## 吊下げタイプの補強方変更のご案内

2020年1月30日に弊社ホームページに掲載させて頂きました2011年4月～2014年12月31日までに弊社が納品した吊下げタイプの無償補強金具取付について、一部取付金具、取付方法を下記の通り変更いたしますので、お知らせ申し上げます。

〈補強金具イメージ図〉

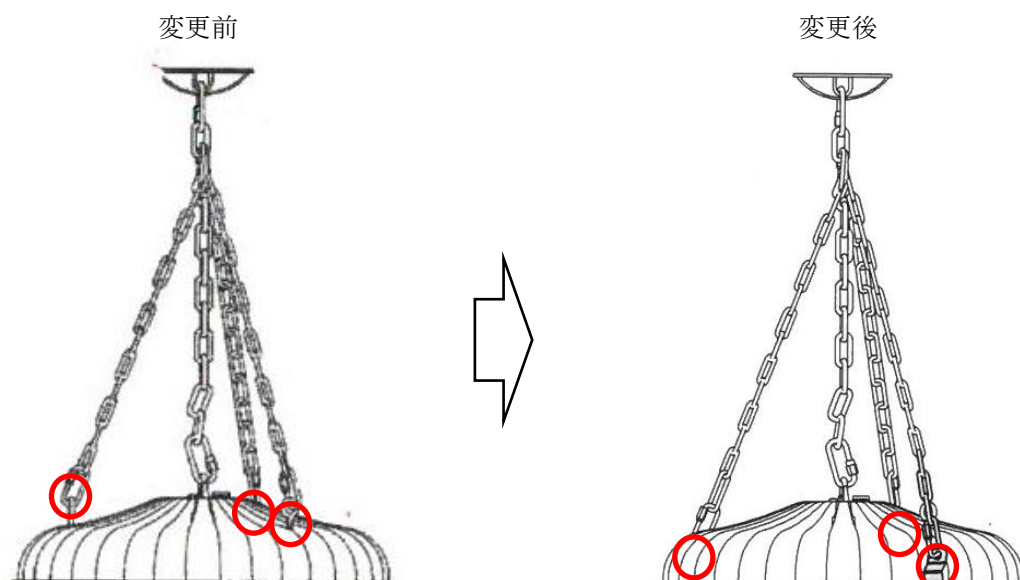
(1) 変更内容：器具側のチェーン取付箇所変更（イメージ図の○箇所）

現在は、補強金具のチェーンを、器具側は落下防止ワイヤー取付用アイボルトに取付ています。

変更後は、器具固定金具を追加し、器具固定金具に補強金具のチェーンを取り付ける方法に変更します。
